**Mission régionale d'autorité environnementale
ÎLE-DE-FRANCE**

**Avis délibéré
sur le projet de renouvellement urbain du quartier du
Chemin de l'Île à Nanterre (92)**

**N° APJIF-2022-069
en date du 29/09/2022**

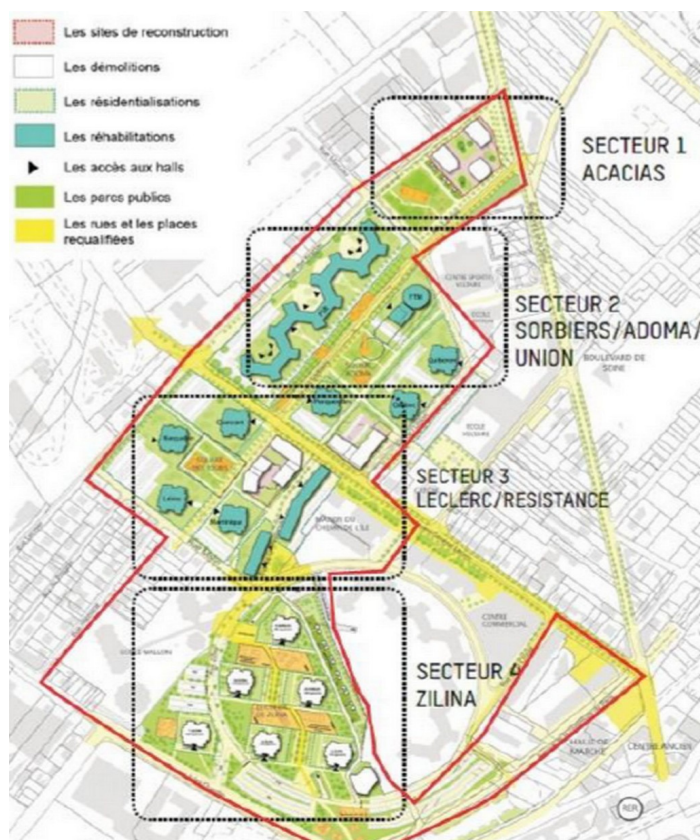
Illustration 2: Plan masse du projet de la ZAC du Chemin-de-l'île. L'Autorité environnementale signale que la légende de cette image peut induire en erreur sur l'ampleur des démolitions prévues. En effet, les bâtiments en fond blanc et bordure noire sur le plan masse sont existants (secteur 4) ou neufs (secteur 3), tandis que les bâtiments qui seraient démolis apparaissent au second plan, leur empreinte simplement détournée sans fond blanc. Source : étude d'impact, page 11 du rapport de présentation.

Illustration 5: Évolution des charges de trafic (en %) entre la situation au fil de l'eau et la situation future avec projet. Source : DRIEAT.

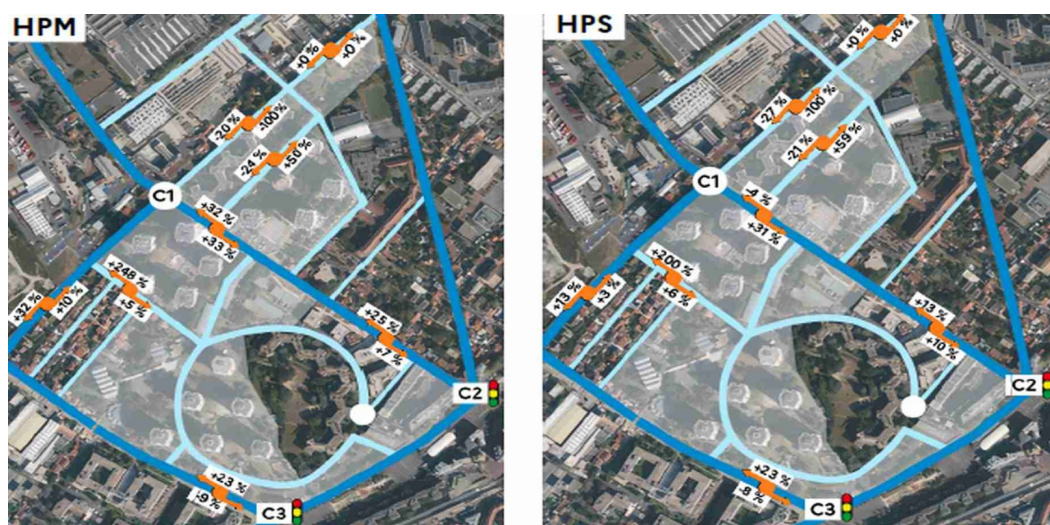
Une évolution des charges de trafic très importante s'observe sur le boulevard du Général Leclerc en situation projetée par rapport à la situation au fil de l'eau : jusqu'à +33 % à l'heure de pointe du matin et +31 % à l'heure de pointe du soir. En revanche, les charges de trafic diminuent au nord de la zone d'étude, sur la rue des Acacias.

Le trafic généré par le projet est évalué à +460 véhicules/jour et +160 véhicules aux heures de pointe du matin et du soir. Les hypothèses ne sont pas bien définies d'un point de vue méthodologique. Le dossier conclut sur

cette base que le projet et les trafics qu'il génère ne dégradent pas de façon significative les conditions de circulation. Or, en l'absence d'une étude des impacts sur les carrefours et de conditions de circulation correctement établies, il reste impossible de savoir si ces charges supplémentaires entraîneront des problèmes de circulation, notamment au niveau du boulevard du Général Leclerc, donc des pollutions supplémentaires.

(7) L'Autorité environnementale recommande :

- à la maîtrise d'ouvrage de revenir avec une nouvelle étude plus récente basée sur des comptages effectués sur une période ordinaire et donc représentative des conditions de circulation actuelles ;
- de clarifier dans cette nouvelle étude la méthodologie et les données utilisées permettant de garantir une bonne prise en compte des effets induits de pollutions sonores et atmosphériques liées aux évolutions du trafic routier et d'annexer cette étude au dossier ;
- de justifier le dimensionnement du stationnement en le mettant en lien avec la stratégie de report modal visée afin de ne pas inciter à l'usage de l'automobile.

Illustration 6: Carte d'exposition au bruit cumulé sur le site (niveaux Lden).
Source : BruitParif.

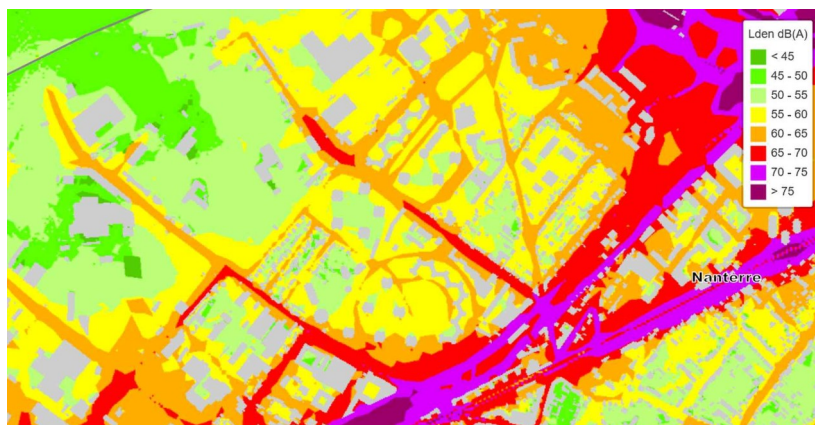
L'Autorité environnementale relève que ces quatre points de mesure sont localisés sur divers secteurs du site (p. 147 de l'état initial) et qu'aucun point ne concerne le côté sud de l'emprise du projet alors que les voies bruyantes y sont concentrées (avenue Jules Quentin, avenue Benoit Frachon, bande sonore de l'A86 en partie extérieure, cf. p. 144 de l'état initial). Elle note également qu'aucun des points de mesure ne concerne le secteur a priori le plus exposé à des nuisances sonores.

(8) L'Autorité environnementale recommande de :

- démontrer la représentativité des niveaux de bruit modélisés et des points de mesure choisis en fonction des estimations de trafic afin de les comparer aux valeurs guides de l'Organisation mondiale de la santé ;
- justifier, au regard des niveaux de pollutions sonores élevés dans le périmètre du projet, l'implantation et la configuration des bâtiments exposés tels que les logements neufs et réhabilités et la maison de santé, classée comme établissement sensible, et proposer des mesures d'évitement et de réduction le cas échéant.

Illustration 10: Zonage PPRI. Source : PPRI.

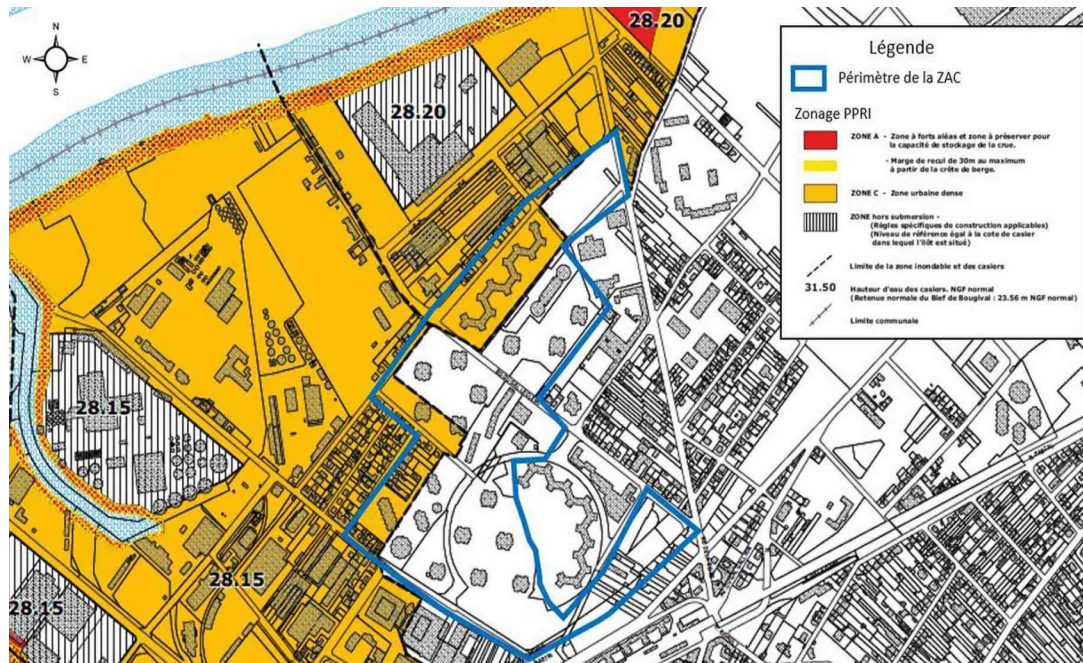
Cependant, les différentes possibilités pour éviter de construire un parking souterrain dans ce secteur à risque de remontée de nappe ou les mesures de réduction pour la phase exploitation ne sont pas discutées.

(14) L'Autorité environnementale recommande, compte tenu du risque de remontée de nappe, de présenter l'analyse justifiant le choix de construction un parking enterré.

Illustration 11: Carte d'aléa PPRI, source : étude d'impact, page 129 de l'état initial (volet 1)

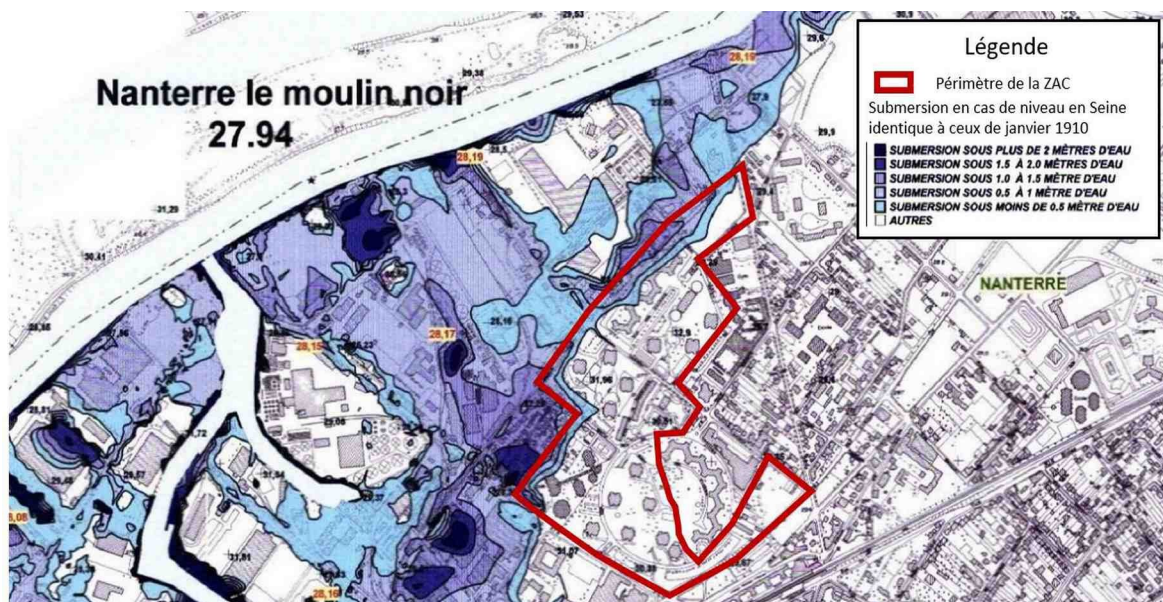
L'étude d'impact indique qu'une partie du périmètre d'intervention se situe en zone d'aléa de submersion sous moins d'un mètre d'eau et que les nouvelles constructions prévues à l'emplacement du parc des Acacias sont concernées par la zone d'aléa de submersion sous moins de 50 centimètres d'eau. En effet, une zone au nord-ouest du secteur Acacias (secteur 1) n'est pas située dans le zonage réglementaire du PPRI, mais la carte d'aléas indique qu'elle pourrait être inondable. En contre-partie, le dossier évoque un éventuel recul des constructions à ce niveau, mais sans apporter plus de précision (p. 57 du volet 2). La situation potentiellement inondable du secteur pourrait motiver la prise de prescriptions spéciales lors de la construction des bâtiments, pour l'altimétrie des planchers (implantation a minima au niveau de la cote de casier des parcelles voisines, soit 28,20 m NGF) et pour l'usage des éventuels sous-sols. Ces éléments nécessitent des précisions.

De manière plus générale, l'Autorité environnementale note que le dossier ne précise pas comment le projet se conforme aux dispositions du PPRI. Le programme prévoit notamment la réhabilitation des bâtiments des secteurs 2 et 3 situés dans le zonage réglementaire du PPRI. En zone C, l'article 3.2.b) du règlement autorise ce type d'opération sous réserve du respect de conditions particulières. De plus, le programme prévoit également une résidentialisation des pieds d'immeubles ainsi que des aménagements d'espaces publics (création et requalification de voiries notamment). Ces opérations devront se conformer à l'article 3.2.c) de la zone C relatif aux remblais ainsi qu'à l'article 2 du paragraphe II du règlement (règles de construction applicables aux bâtiments et installations neufs dans les quatre zones du plan). Cette partie doit être décrite et développée afin de bien justifier la résilience du projet ainsi que le bon fonctionnement du quartier en cas de crue notamment dans le secteur 1 Acacias identifié comme vulnérable et où de nouveaux logements sont prévus.
